INFORMATION TECHNIQUE

TI0519

Modification du matériau de la valve magnétique

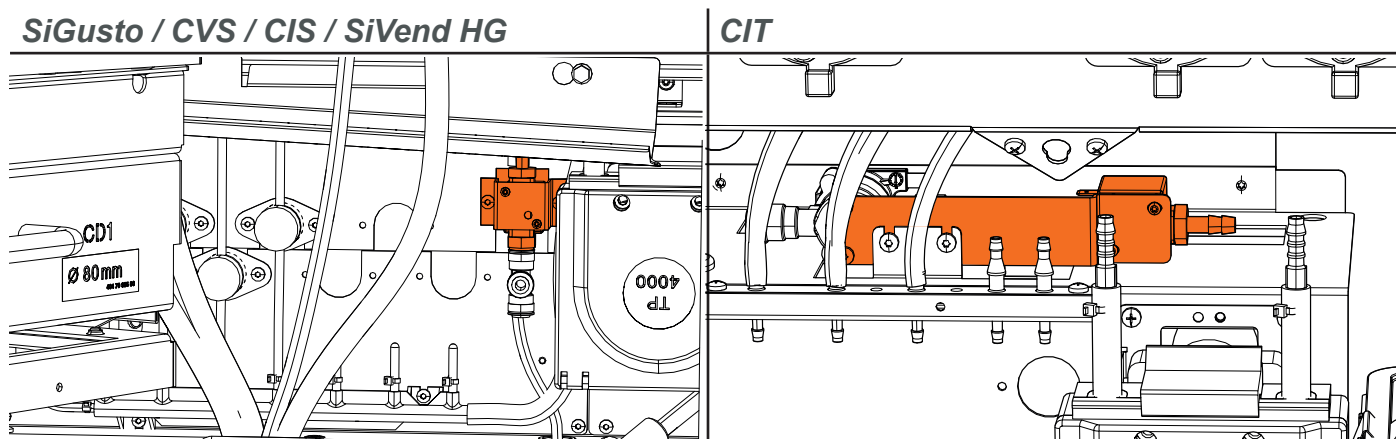
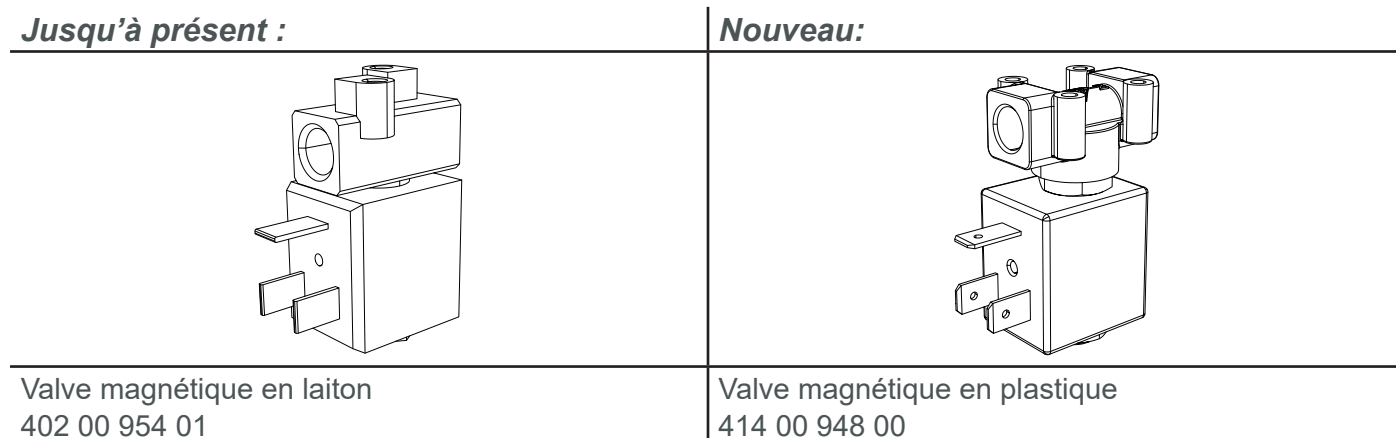
Le matériau de la soupape d'admission des distributeurs de boissons chaudes a été modifié.

Pour pouvoir continuer à vous garantir la disponibilité des pièces détachées, la valve magnétique en laiton utilisée jusqu'à présent avec le n° de réf. 402 00 954 01 sera remplacée par une nouvelle valve magnétique en plastique avec le n° de réf. 414 00 948 00.

Les distributeurs produits avant la semaine 7/2019 auront besoin d'un kit spécial, car leur valve magnétique plastique est plus petite.

En raison de la modification du matériau, des vis pour le plastique seront requis pour le montage. Ces vis sont fournies avec le kit. Le couple de serrage maximum des vis pour le montage de la valve magnétique sera de 1,2 Nm. Les raccords de tuyaux quant-à eux requièrent maximum 2,0 Nm.
